**Liaison routière Biars-sur-Cère/A 20 : notre première contribution.**

Objet : liaison routière Biars-sur-Cère/A 20 : notre première contribution.

Dans le cadre du dossier complet que Turenne-Environnement constitue sur cette liaison routière et qui sera publié plus tard, notre association communique dès maintenant ses observations sur le document « Liaison routière Biars/ Bretenoux à l'autoroute A 20 ou à la RD 820 (ex RN 20) » diffusé le 6 novembre 2008 par le conseil général du Lot.

## **Annexe 1**

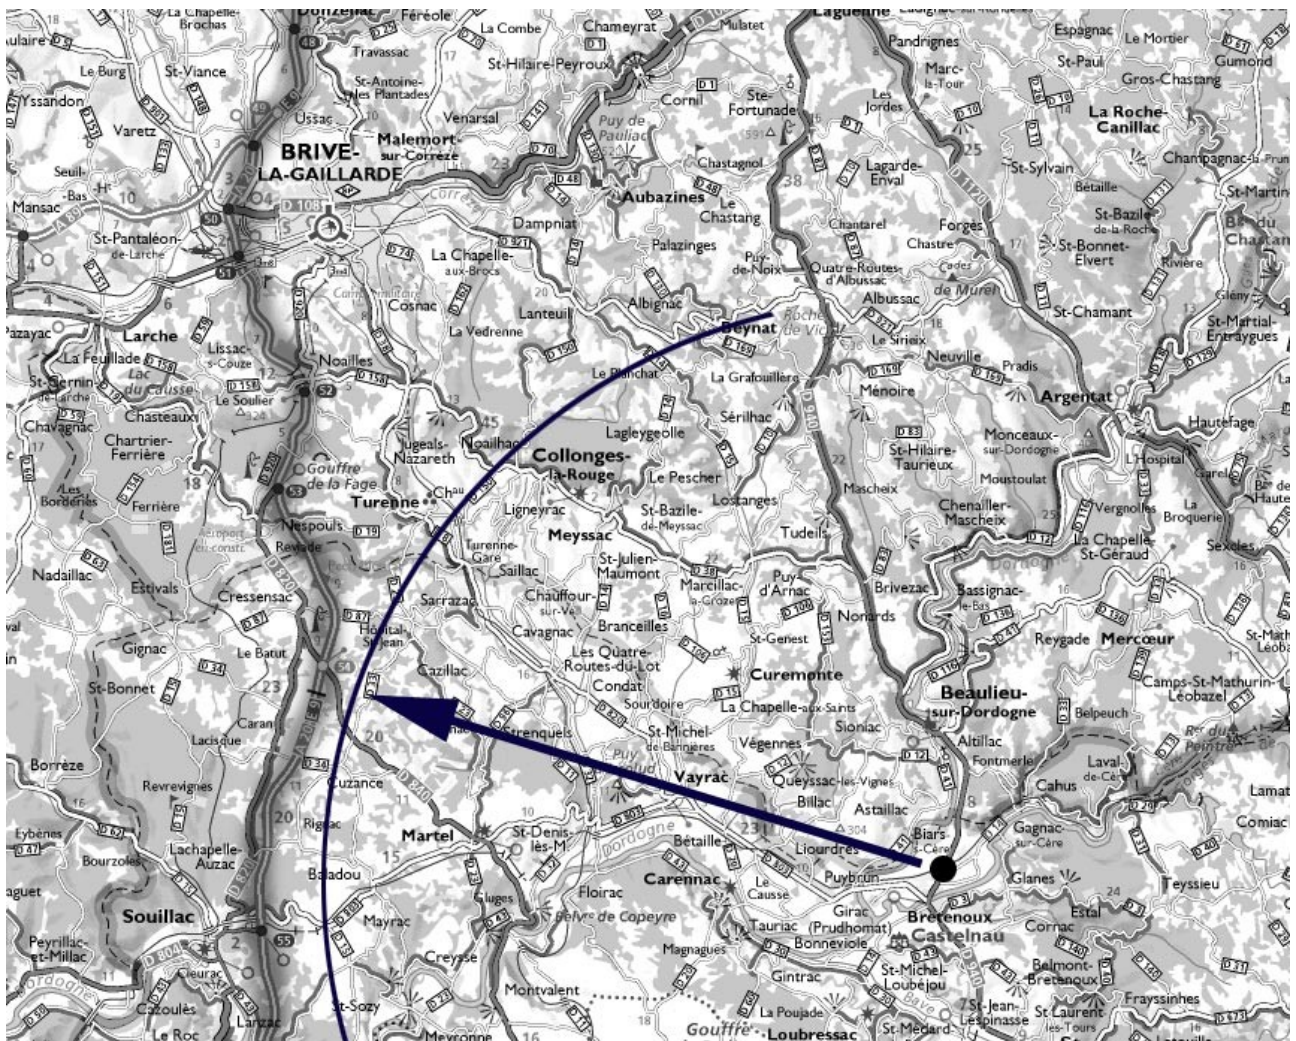
L'autoroute A 20 étant l'axe qu'il faut atteindre au plus près pour circuler rapidement et dans les meilleures conditions, tant vers le nord que vers le sud, on s'aperçoit que c'est l'échangeur 54 qui offre la position la plus rapprochée de Biars/Bretenoux: il suffit de tracer un rayon (ici de 25 km) à partir de cette localité pour matérialiser cette évidence.

- 1) Rejoindre plus au nord l'A 20 (à Nespouls ou Noailles) est une moins bonne solution, même pour aller au nord.
- 2) L'itinéraire 1 par Martel et la D 840 était, dès 1994, le meilleur tracé imaginable. Il a été abandonné. Pourquoi ?
- 3) L'itinéraire 4 est, dans l'état actuel des routes et selon le critère de proximité autoroutière, le moins mauvais tracé.
